**INTERPORTO  
CENTRO INGROSSO  
PORDENONE**

**(Int. 1) LAVORI DI COMPLETAMENTO DEL CENTRO  
INTERMODALE DI PORDENONE: ALLUNGAMENTO DELL'ASTA  
DI MANOVRA A M. 750**

**Int. 2) LAVORI DI POTENZIAMENTO E MIGLIORAMENTO DELLA  
DOTAZIONE INFRASTRUTTURALE DEL TERMINAL INTERMODALE:  
REALIZZAZIONE DI UN FASCIO DI BINARI PER LA SOSTA DEI  
CARRI FERROVIARI**

**D.02 Relazione di verifica ambientale sulle modifiche  
progettuali**

Fig. 5. Estratto elab. 2.6 Stato di progetto – Sezione tipo del nuovo rilevato ferroviario.

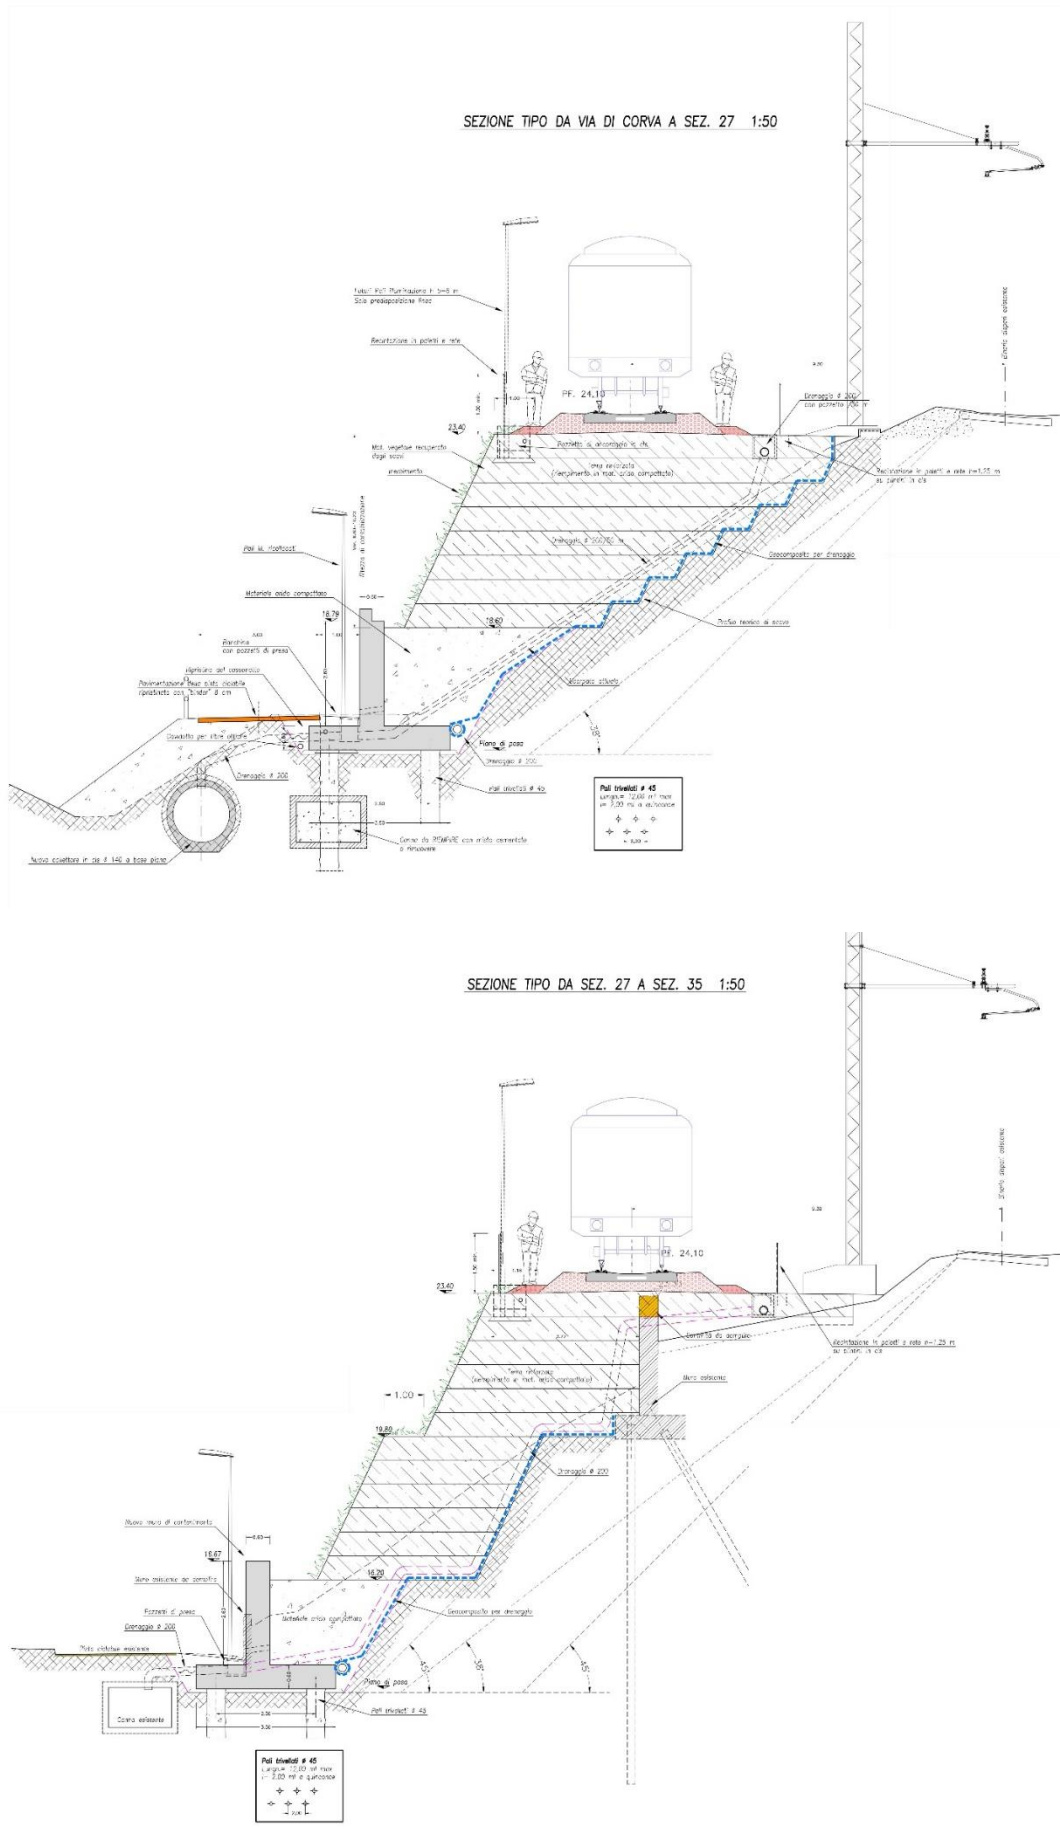
Come già evidenziato, il **parere di RFI incide solo sull'intervento 1** e, in particolare, sull'allargamento del **rilevato ferroviario**, richiedendo che venga inserito un muro di contenimento alla base dello stesso.

Le **prescrizioni di RFI** hanno richiesto la modifica della sezione tipo del rilevato dell'asta di manovra prevedendo che il **rilevato medesimo sia sostenuto**, alla base, **da un muro in C.A.** A tal fine è stato previsto un muro con altezza di 2,50 m, fondato su una palificata costituita da tre file di pali con  $\varnothing$  500 mm posti ad interasse di 1,50 m.

Fig. 7. Sopra, stralcio sezione tipo del muro di contenimento del piazzale per il nuovo fascio binari (intervento 2); sotto, stralcio sezione tipo del progetto modificato.

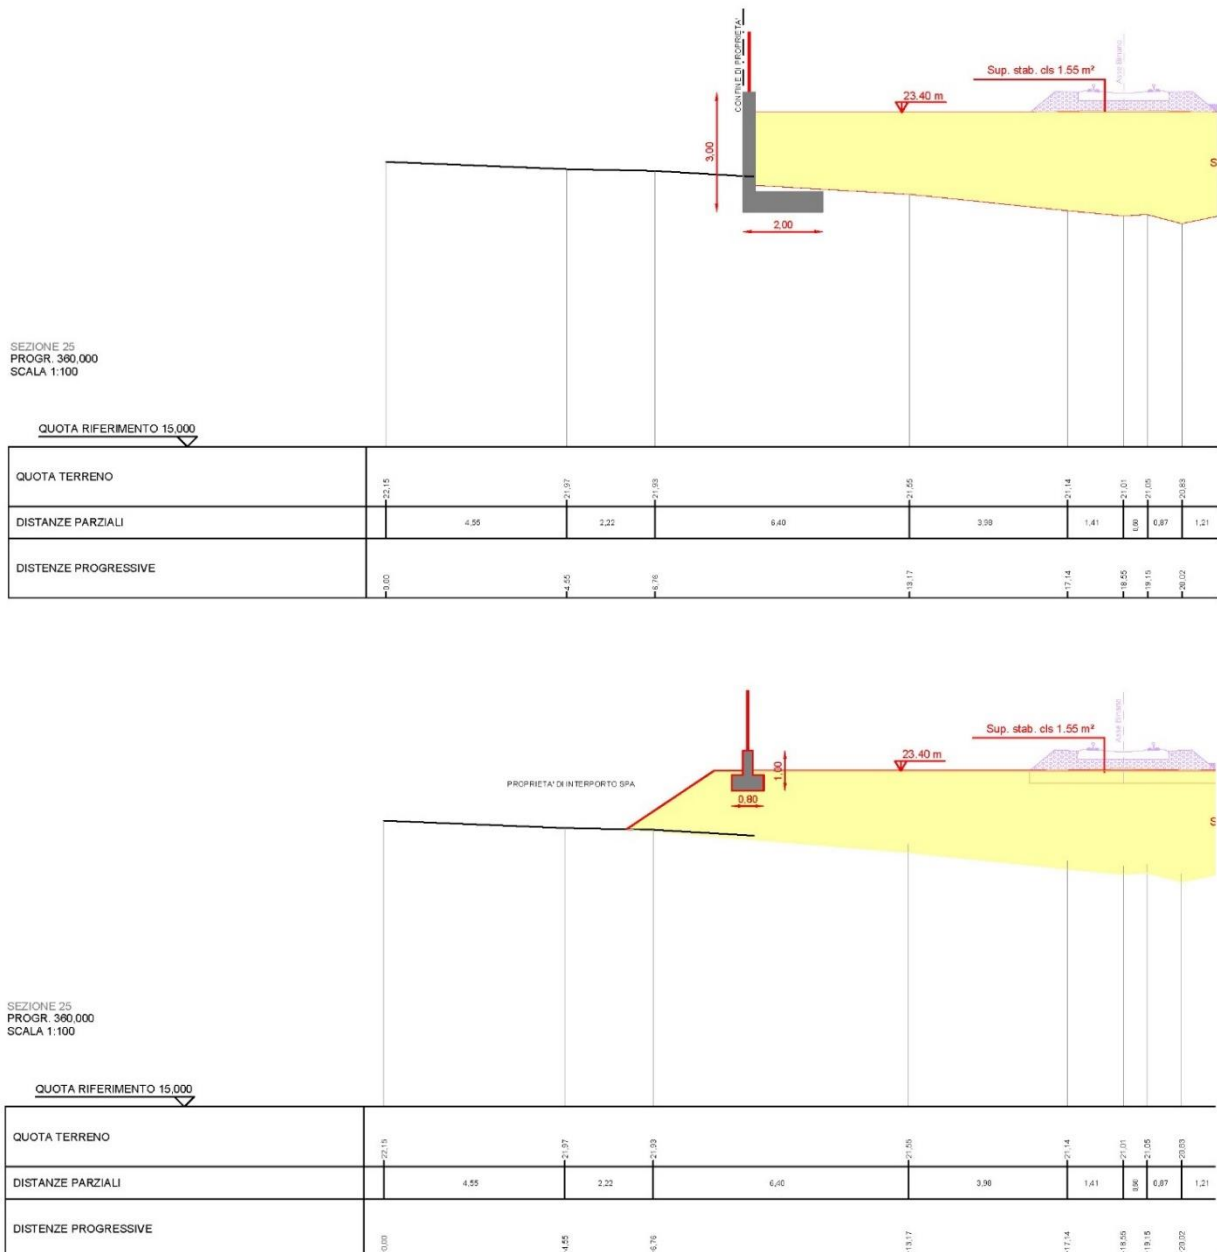
L'acquisto di alcune aree a sud dell'intervento 2, da parte della società Interporto – Centro Ingrosso di Pordenone spa, permette di realizzare una banchina in ghiaia, potendo quindi eliminare dal progetto il muro di sostegno, che sarà sostituito da un semplice muretto di recinzione, come evidenziato nelle immagini che seguono.

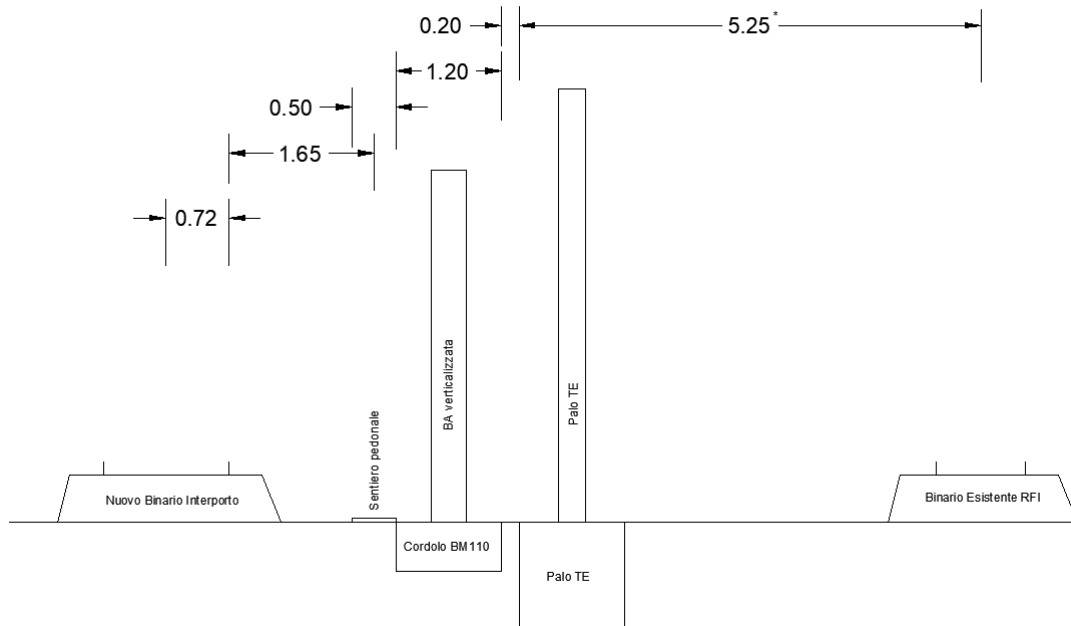
Si osserva inoltre che nella nuova versione della relazione acustica:

- a) non si ha evidenza di una documentazione fotografica della postazione di misura utilizzata per effettuare le misure in esterno, con indicazione dell'altezza rispetto al piano campagna, la distanza dalla facciata e la distanza rispetto al binario più vicino;
- b) non si ha evidenza della velocità utilizzata nel modello di calcolo per i convogli ferroviari sulla linea ferroviaria Venezia-Udine, considerati nel modello;
- c) la rappresentazione dei dati indicati nella tabella a pag 5 della relazione non risulta essere di facile utilizzo, in quanto riporta i dati relativi al "rumore ambientale", al "rumore ferroviario" e al "rumore senza il contributo della ferrovia" su intervalli temporali differenti; per tale motivo sembrerebbe che il "rumore ambientale", che è comprensivo dei contributi di tutte le sorgenti presenti nella zona, sia minore del "contributo convogli ferroviari".

Si coglie l'occasione per segnalare che la relazione fornita ha stimato per gli edifici residenziali (a 4 m dal piano campagna) un rispetto dei limiti di immissione per il periodo diurno e notturno di cui al DPR 459/98; risulterebbe però un superamento dei limiti di immissione in facciata in corrispondenza dell'edificio scolastico, per il quale è stato rilevato un rispetto dei limiti interni.
